## 改善箇所説明図

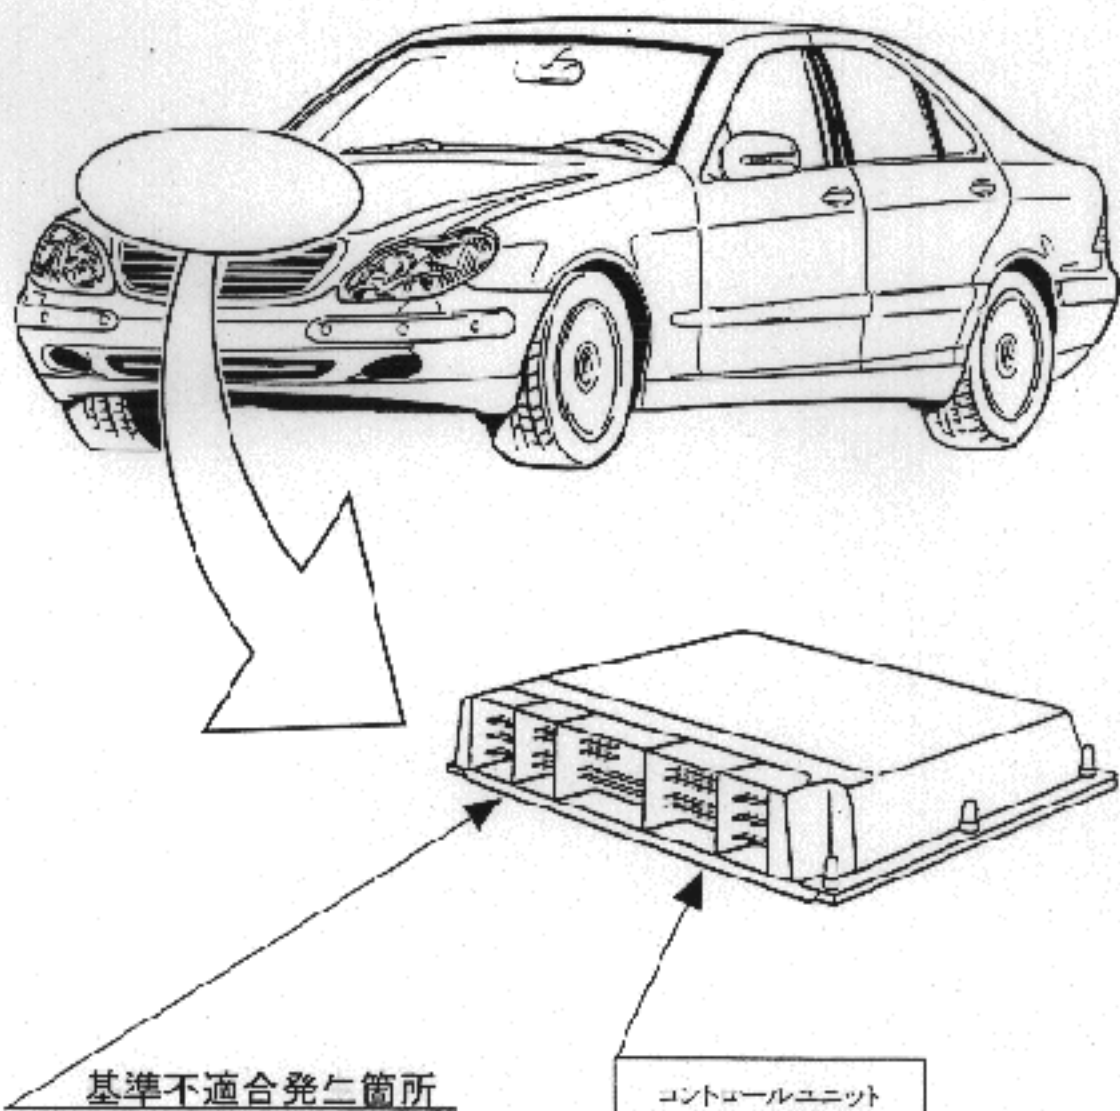
原動機制御用コンピュータのコントロールユニットにおいて、アイドリング時の プログラムに不適切なものがあるため、アイドリング状態での失火を検知できず、点火を停止した気筒にも燃料が供給されることから、未燃焼ガスが触媒に流入し、最悪の場合、触媒が過熱して火災に至るおそれがある。

全車中、当該コントロールユニットを対策品に交換する。
